Vedlegg D-1

Underlag for søknad om mindre endring av detaljregulering for Linnom plan id 20150114
Utarbeidet av Trysilhus Sørøst AS
24.1.2018

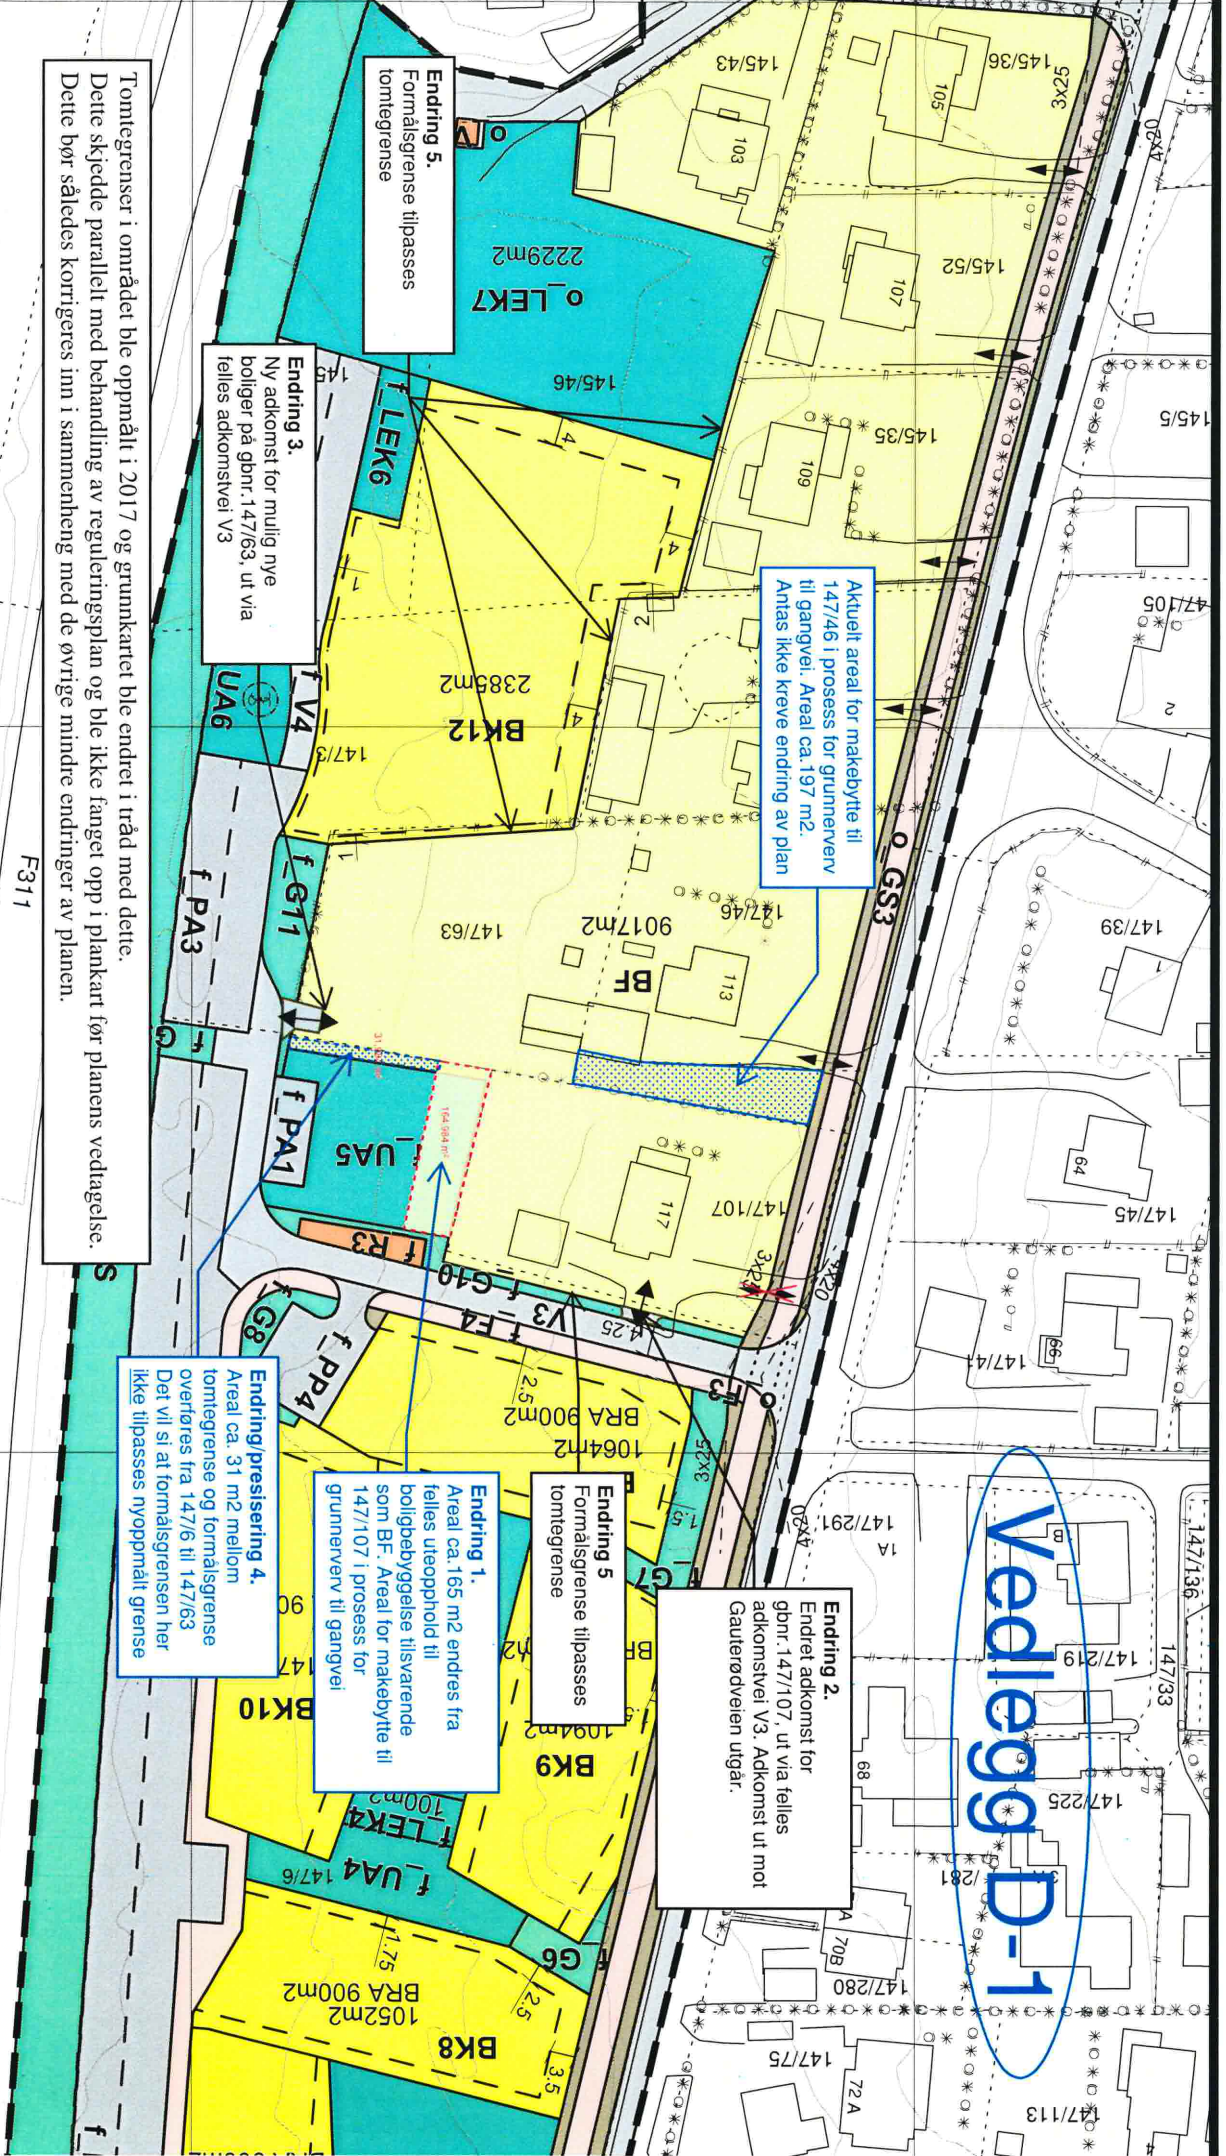
Akutt areal for makebytte til 147/46 i prosess for grunnnerv til gangvei. Areal ca. 197 m². Antas ikke kreve endring av plan

Endring 2.
Endret adkomst for gbnr. 147/107, ut via felles adkomstvei V3. Adkomst ut mot Gaulerødveien utgår.

Endring 5
Formålsgrense tilpasses tomtegrense

Endring 1.
Areal ca. 165 m² endres fra felles utleieopphold til boligbebyggelse tilsvarende som BF. Areal for makebytte til 147/107 i prosess for grunnnerv til gangvei

Endring/presisering 4.
Areal ca. 31 m² mellom tomtegrense og formålsgrense overføres fra 147/6 til 147/63. Det vil si at formålsgrensen her ikke tilpasses nyoppmålt grense

Endring 5.
Formålsgrense tilpasses tomtegrense

Endring 3.
Ny adkomst for mulig nye boliger på gbnr. 147/63, ut via felles adkomstvei V3

Tomtegrenser i området ble oppmålt i 2017 og grunnkartet ble endret i tråd med dette. Dette skjedde parallelt med behandling av reguleringsplan og ble ikke fanget opp i plankart før planens vedtagelse. Dette bør således korrigeres inn i sammenheng med de øvrige mindre endringer av planen.
